Determinazione 16 ottobre 2014, n. G14610

**OGGETTO:** Pronuncia di Valutazione d'Impatto Ambientale, resa ai sensi dell'art. 23, parte II del D.Lgs. 152/06, così come modificato dal D.Lgs. 4/2008 sul Progetto di ristrutturazione ed ampliamento del porto turistico e peschereccio di Santa Marinella, nel Comune di Santa Marinella in località Porticciolo. Registro elenco progetti n. 244/2010

**ISTRUTTORIA TECNICO-AMMINISTRATIVA**

Stralcio del PRG del 1975. Con il retino puntinato la destinazione M6 – servizi pubblici

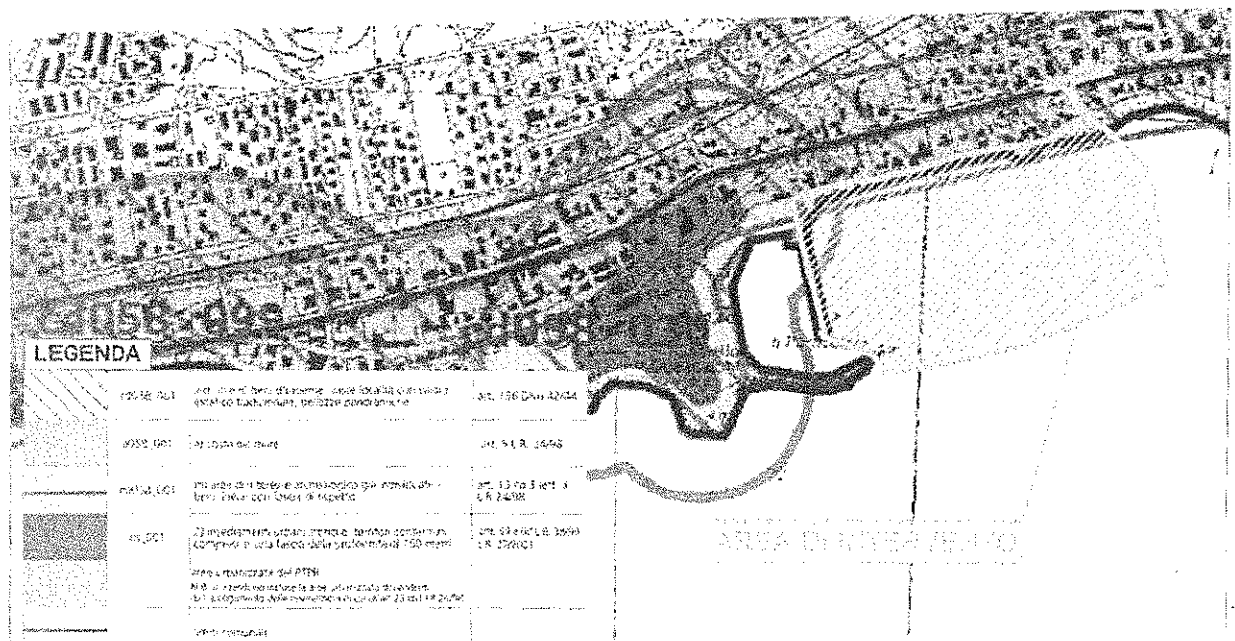
Come si può rilevare dallo stralcio del PRG vigente riportato nella figura sopra l'area destinata a zona M6 non è solo quella relativa alle attrezzature portuali vere e proprie ma anche il c.d. retroporto costituito dal fronte edificato (già all'epoca dell'approvazione del PRG) che va dalla linea di costa fino alla Via Aurelia.

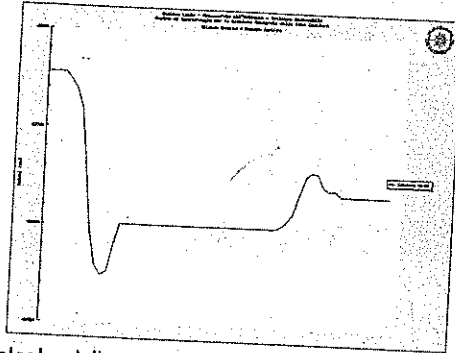
Dalla figura sopra riportata risulta che il tratto di costa di interesse si sviluppa dalla progressiva 61+600 alla progressiva 64+500 (le progressive sono state implementate per una migliore identificabilità dei vari tratti di costa e sono visualizzabili nel web - gis) per un totale di circa 2,9 Km.

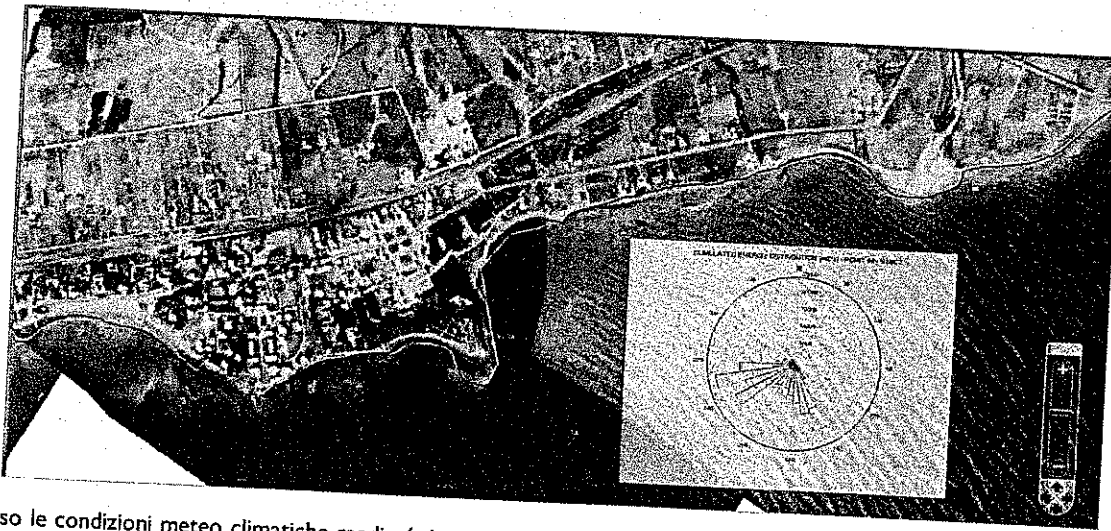
Utilizzando l'applicativo MEDLAB1 per il calcolo delle variazioni di linea di costa, risulta che dal 1944 al 2005 le variazioni areali sono assolutamente trascurabili (circa 6 m<sup>2</sup>, ovvero nulle). Solo una leggera distinzione è individuabile tra il tratto ad Ovest dell'attuale porto turistico (in leggera erosione) ed il tratto ad Est dove la foce del Fosso di Castelsecco è leggermente avanzata (vedi grafico) per motivi molto verosimilmente legati ai modesti apporti di sedimenti del fosso stesso più che a dinamiche litoranee. In effetti dalla foto aerea del 1944, comparata con la linea di riva del 2011 (arancione), emerge una situazione non dissimile da quella attuale dal punto di vista dello stato delle coste che risultano prevalentemente rocciose e con qualche spiaggia di ciottoli e sabbia grossolana, fondamentalmente stabili.

In ogni caso le condizioni meteo climatiche medie (stimate dal C.N.R.-I.S.M.A.R. sul periodo 1992-2006) evidenziano un'ondazione prevalente da Ovest-Sud-Ovest (molto analoga all'ondazione visibile dalle stesse foto) e anche i fenomeni di rifrazione lasciano alle onde una forte incidenza obliqua verso Est. Dall'esame comparativo con la foto satellitare 2005, dove appare il porticciolo, non si evidenzia alcuna mutazione significativa né risultano accumuli sabbiosi alla fine del molo di sopraflutto.

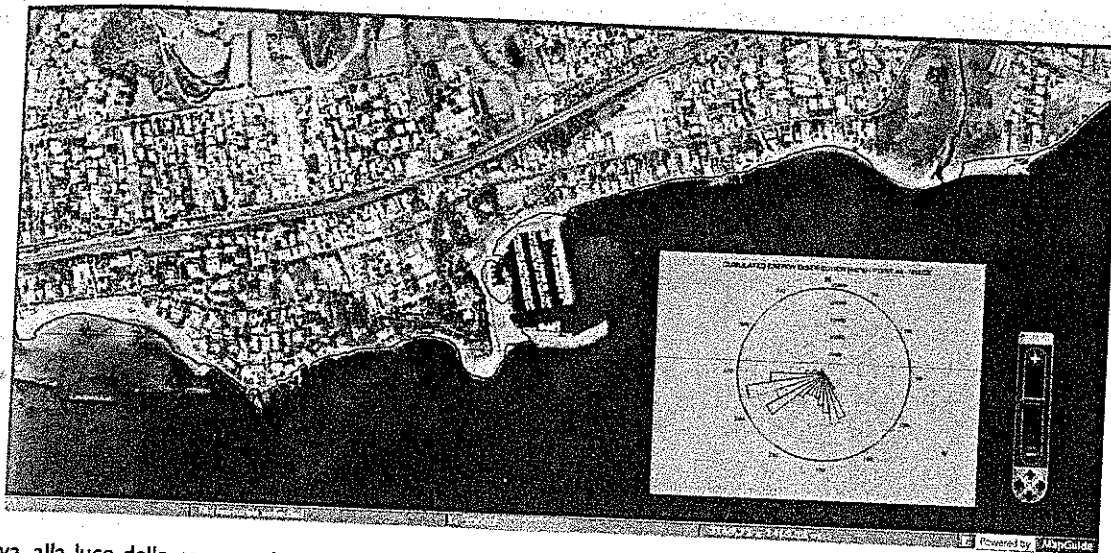
In definitiva, alla luce delle comparazioni eseguite, della natura delle coste limitrofe e del clima medio, non sussistono elementi per ritenere l'ipotesi di un prolungamento del molo di sopraflutto influente sugli attuali equilibri litoranei dei sedimenti.
